Bulletin technique

Toyota Carina E et Avensis Pompes à eau

Moteur ADT39145 (Aisin) & ADT39177 (SEM) - 7AFE 1.8

Moteur ADT39143 (Aisin) & ADT39159 (SEM) - 4AFE 1.6

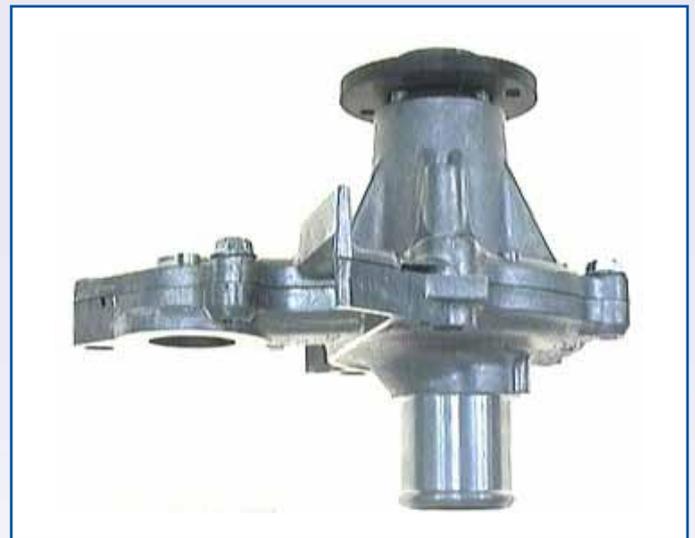
La pompe de type SEM d'origine peut être identifiée par la marque du fabricant sur le boîtier externe (voir l'image)

Profil latéral de la pompe de type SEM de rechange avec les boîtiers avant et arrière pré-assemblés

Si vous n'êtes pas en mesure d'identifier le fabricant de la pompe à eau à remplacer, Les références ADT39159 et ADT 39177 sont fournies complètes avec les boîtiers avant et arrière pré-assemblés.
